Kópavogsbær

Kópavogi, 23. febrúar 2022.
2009744/510.03 GGG

Bakkabraut 2-4, Bryggjuvör 1-3 og Þinghólsbraut 77 og 79, vinnslutillaga að breyttu deiliskipulagi.

Athugasemdir og ábendingar, alls 101 atriði.

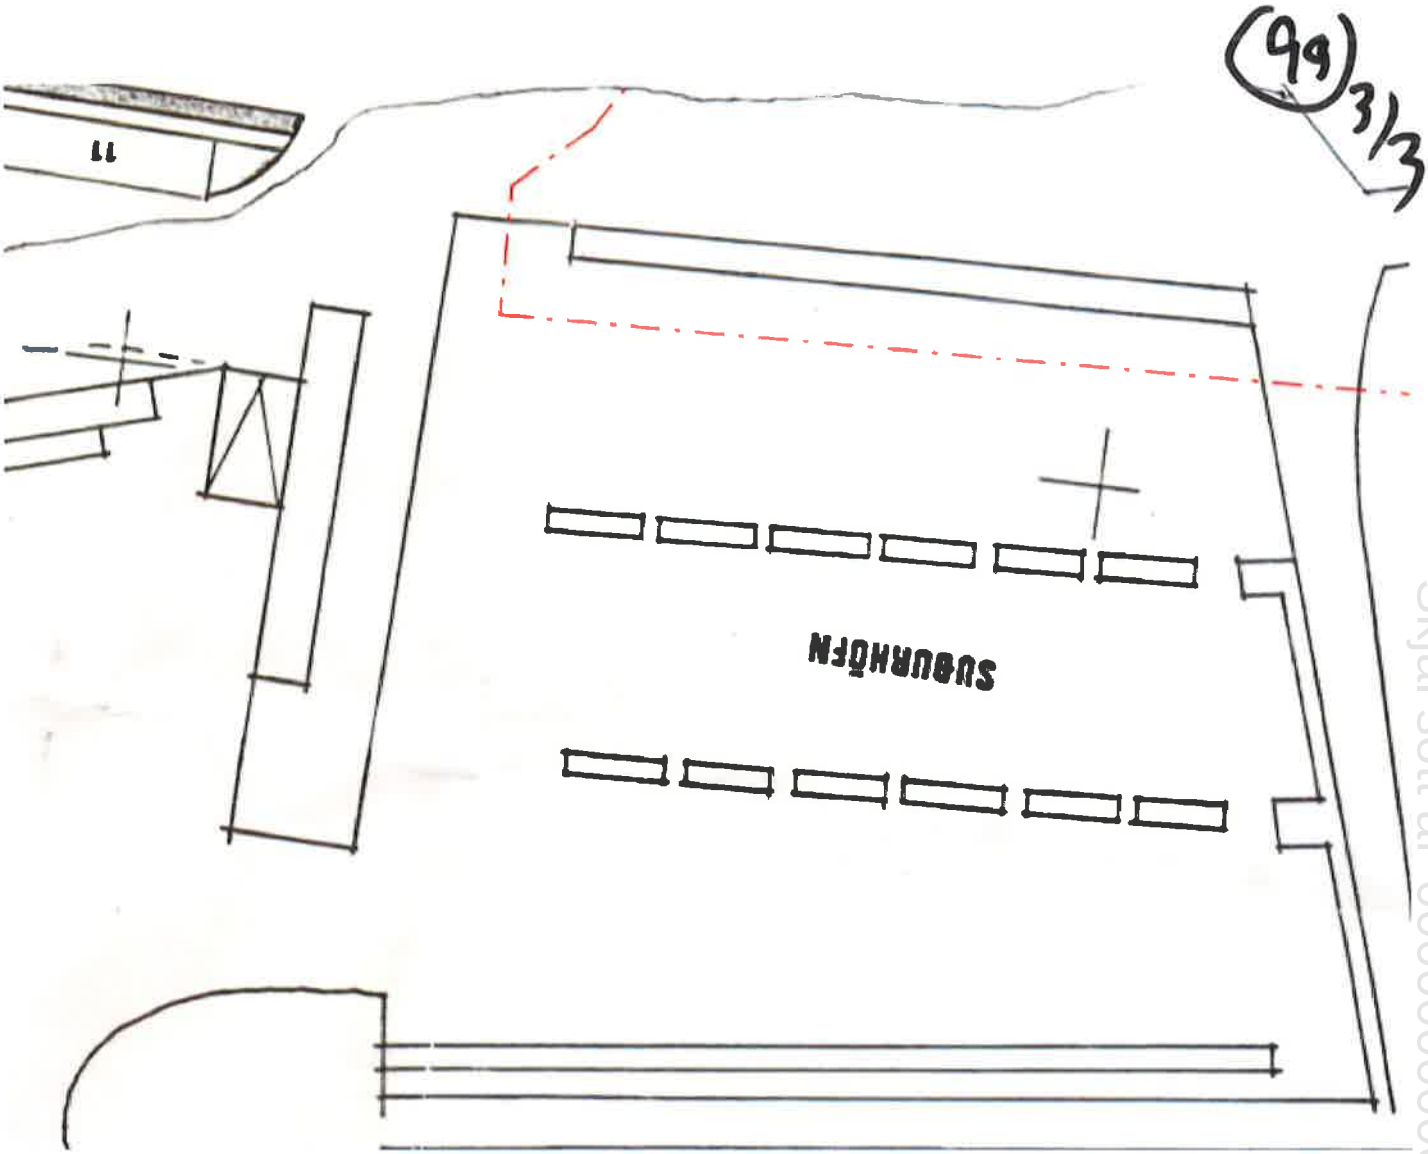
Var að skoða nýjar tillögur og þessi rampur sem nýtist til að sjósetja báta virðist ekki tilstaðar á nýjum teikningum? Verður ekkert aðgengi til að sjósetja þarna í nýju skipulagi? Færist það eitthvað annað á Kársnesið?

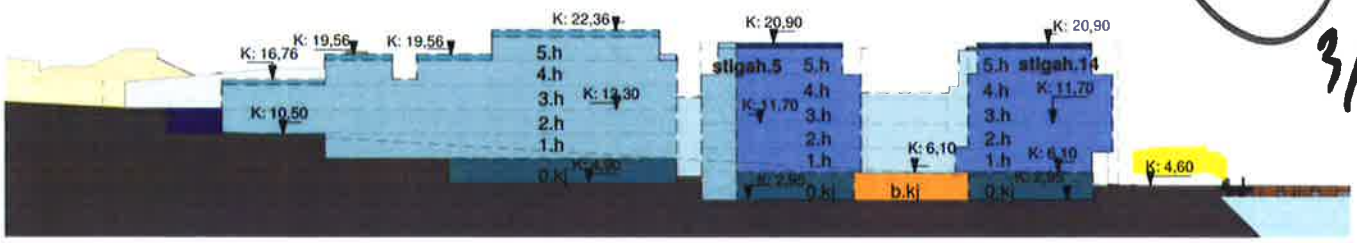
1. In the local plan, it is suggested to have the street at 4,6 at the curve in the road (approximately chainage 540 in the sketch below). The existing street level is ranging from 2,8-4,4. Is the Bakkabraut project planning to raise the existing road level at this location? If this is the case, will other surrounding elements be reconstructed to match the new levels, such as the rock bank at the water's edge? It appears from the plan view that this rock bank will be constructed in a slightly different position.

snið A
1 : 500

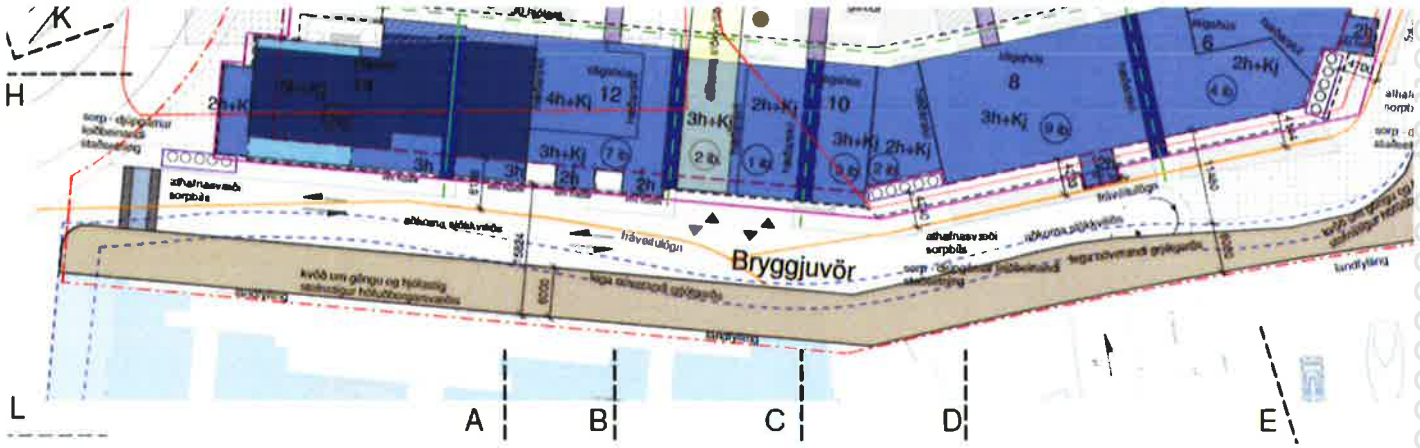
6. Snið A shows a series of terraces planned down the slope of Borgarholtsbraut. Due to the fact that the street is sloped and the buildings are terraced and are close to the street edge, it appears to be necessary to construct some retaining walls to deal with these level differences. Have retaining walls been considered in this location or is there another solution that we could have information about?

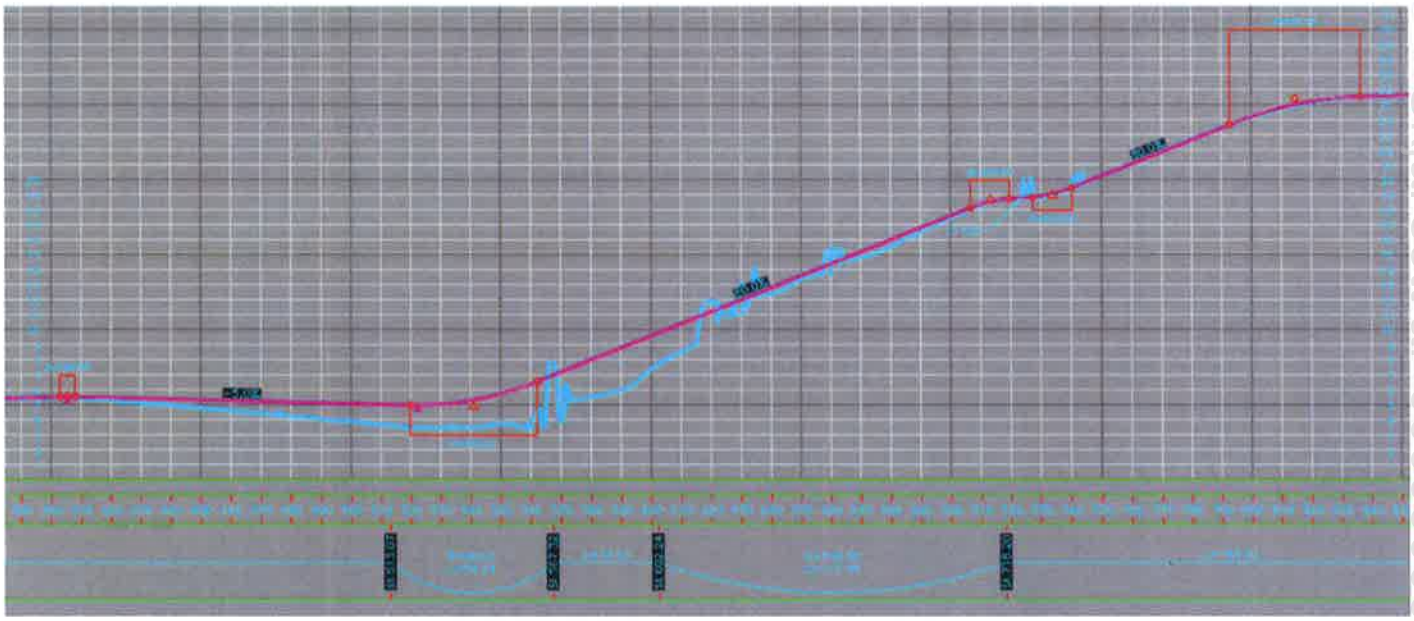
5. Borgarlinan's preliminary investigations have led to a suggestion to raise the road level at this location to a

level of approximately 5.0. Does Kopavogur Municipality have any comments on this suggestion? We ask this question with reference to the earlier comments.
